SPECIFICA TECNICA

Progetto Retrofit n.5 Presse SE900T Linea 7 – S14/024

Rif.	N01404080
Pag.	1 di 6

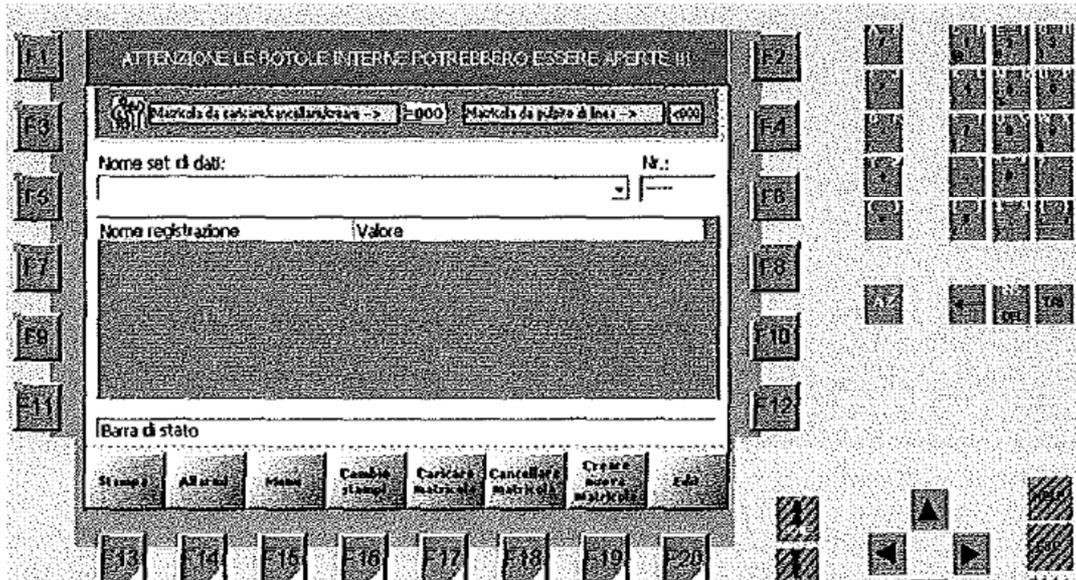
2.1.2 Sulle 5 presse CLEARING dalla L7.02 alla L7.06, si richiede di modificare la posizione di n. 2 tasti funzione sul pannello operatore MP270 quello di cancellazione matricola e di caricamento matricola. La richiesta è motivata dai seguenti aspetti: In caso di richiamo manuale della matricola entrante al cambio stampi (per qualsiasi inconveniente occorso in fase di lancio del cambio matricola dal pie linea) si può incorrere nell'errore da parte del conduttore di premere il tasto errato di cancellazione matricola anziché quello di carica matricola nell'effettuazione della manovra di caricamento. Ciò è causato dalla vicinanza sul video dei 2 tasti, cancella matricola e carica matricola.
